Fortsatt mangler ved søknaden - gbnr 123/87 Risa

Tiltak: Tomannsbustad
Byggjestad: Gbnr: 123/87
Tiltakshavar: Helland Eiendom & Invest AS
Ansvarleg søker: Bygg & Eiendom Vest AS

(fig. 1)

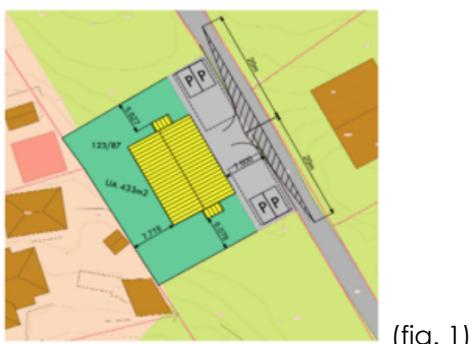
1. Teikning som syner snuplass(ar), og svingradius på eigendommen.
2. Lengdesnitt gjennom avkøysle som viser avkøyrsla sin geometriske utforming.
3. Grøfteareal mellom kommunal veg og parkeringsareal må visast på planen (1 m).
4. Siktzone som er vist på situasjonsplan vedlagt søknad (fig. 1) er målt til 1 x 20 meter. Siktzone stetter ikkje minste krav til sikt. Siktzone er målt frå vegmidt og ikkje frå kant kommunal veg. Siktende skal målast til midt køyrefelt (køyrefelt = vegbredde : 2).
